Vår ref.: 202118856-72 Oppgis ved henvendelse

NVE gir konsesjon til endringer på Øygardskabelen 2

Norges vassdrags- og energidirektorat (NVE) har i dag gitt Statnett SF konsesjon til endringer på 300 (420) kV kraftledning Øygarden transformatorstasjon – Litle Sotra i Øygarden kommune i Vestland. Vedlagt oversendes NVEs tillatelse av i dag. Dokumentene er også å finne på www.nve.no/21575/A.

Figur 1. Omsøkte endringer for Nordre Blomøy muffehus (venstre) og Solsvik muffehus (høyre). Kilde: Statnetts søknad om inngjerding og opparbeiding av areal av 26.11.2025.

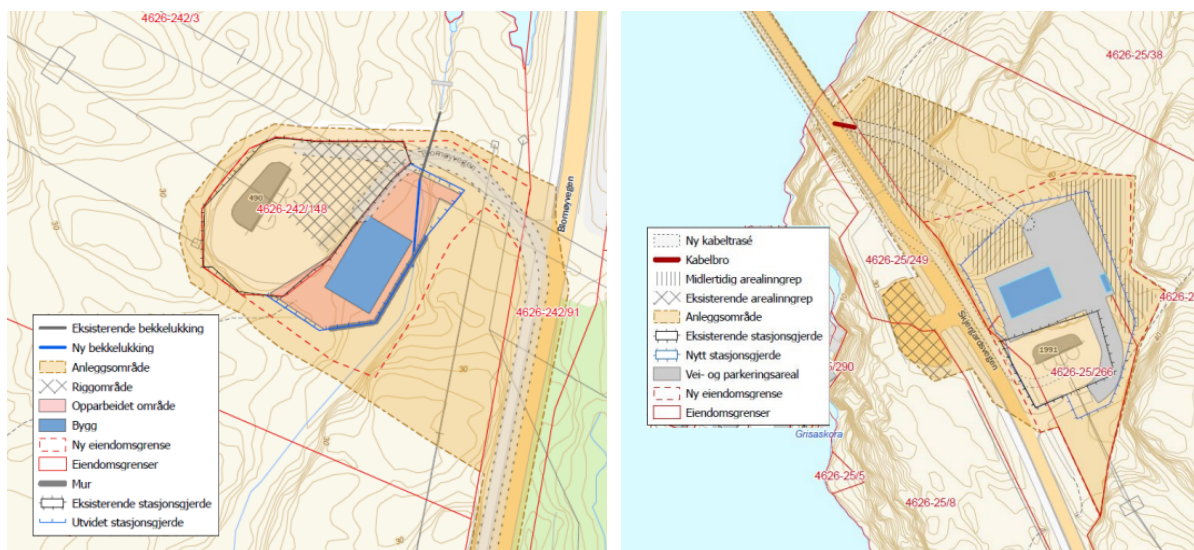
Bakgrunnen for søknaden er at det ikke kom tydelig fram i tidligere søknader at Statnett planla å opparbeide og inngjerde områdene rundt muffehusene, og forlenge bekkelukkingen ved Nordre Blomøy muffehus. Totalt inngjerdet areal etter tiltaket vil være 3290 m² på Nordre Blomøy og 5660 m² på Solsvik. Vannrøret vil forlenges med omtrent 27 meter til total lengde omtrent 50 meter.

Figur 1 viser endringene Statnett søker om.

Kystlyngheia rundt Nordre Blomøy er på omtrent 1400 dekar, hvorav Statnett søker om å gjerde inn 1230 m². Statnett har vurdert alternative plasseringer, men skriver at andre plasseringer av muffehuset vil beslaglegge eldre områder av kystlynghei enn omsøkt løsning og redusere beredskap, eller umuliggjøre nødvendig høyspenttesting av kabelanlegget. Den delen av kystlyngheia Statnett søker om å gjerde inn ble tildekket i forbindelse med bygging av eksisterende muffehus på 90-tallet, og er ifølge Statsforvalteren i Vestlands høringsuttalelse fra konsesjonsbehandlingen i 2022 en mindre viktig del av området.

Ved Solsvik er det en mosaikk av kystlynghei og nakent berg på omtrent 640 dekar, hvorav omtrent 3565 m² ifølge Statnett vil bli gjerdet inn som følge av tiltaket. Det inngjerdede området vil mer enn doble i størrelse sammenlignet med dagens situasjon, som etter NVEs syn utgjør en vesentlig økning. Muffehusene ligger imidlertid i ytterkant av kystlyngheiområdet og hindrer ikke fortsatt skjøtsel av resten av kystlyngheia.

Det går imidlertid ikke tydelig frem av innsendt vedlegg til detaljplan av 07.01.2026 hva bekkelukkingen faktisk innebærer av anleggsarbeid, inngrep og sluttresultat. Det fremgår heller ikke hva som menes med «opparbeidet område» i innsendte kart i endringssøknaden og i vedlegg til detaljplan. Videre er det uklart hvor høy muren som er planlagt og beskrevet i vedlegg til detaljplanen blir. Beskrivelsen av den midlertidige omleggingen av bekken, herunder tiltak for å hindre avrenning og forurensning, er også mangelfull, og det er uklart om all midlertidig arealbruk knyttet til tiltaket er vist i detaljplankartet. Vi viser blant annet til omtalen av midlertidig omlegging ved hjelp av provisorisk rør, kum, sedimentbasseng mv. NVE understreker at all

Statnett skal utarbeide en plan for bekkelukking ved Nordre Blomøy muffestasjon. Det skal tydelig komme fram hvordan arbeidet med bekkelukkingen skal utføres, hvilken midlertidig arealbruk det er behov for og hvordan Statnett skal unngå avrenning og forurensning til vassdraget. Planen skal også inneholde et plankart og terrengsnitt med høyder som viser eksisterende situasjon, midlertidig arealbruk og ny planlagt situasjon. Antall snitt skal tilpasses slik at planen gir en god forståelse for ny løsning. Det skal fremgå tydelig av plankartet hvor terrengsnitt er tatt fra. Det skal benyttes relevant faglig kompetanse ved utarbeidelse av planen. Planen skal godkjennes av NVE før arbeidet med bekken starter.
